Звіт про технічне обстеження

доступності приміщень для осіб з інвалідністю та інших маломобільних груп населення

Аптечний пункт у вбудованому приміщенні

м. Львів · перший поверх, 30,2 м² · обстеження: серпень 2026

Рисунок 1. Схема маршруту з оцінкою ланок. Нумерація ланок не збігається з нумерацією позицій таблиці.

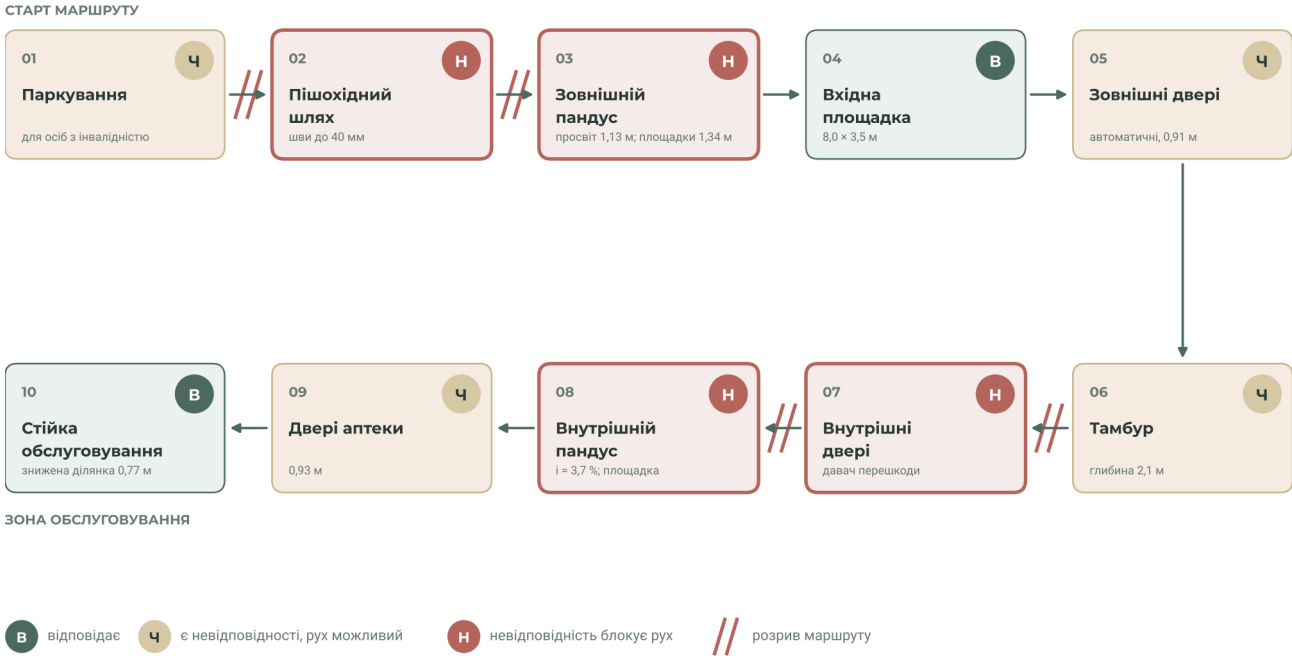
Маршрут розкладено на десять ланок від паркувального місця до стійки обслуговування. Кожна ланка отримує оцінку за найгіршою позицією в ній. Розрив позначає місце, де самостійний рух стає неможливим.

Усі шість позицій, що переривають маршрут, розташовані поза приміщенням аптеки й перебувають у зоні відповідальності балансоутримувача будівлі. У межах приміщення виявлено одну невідповідність: двері, лиштва і ручка не відокремлені контрастом від білої стіни (поз. 6.Д.5).
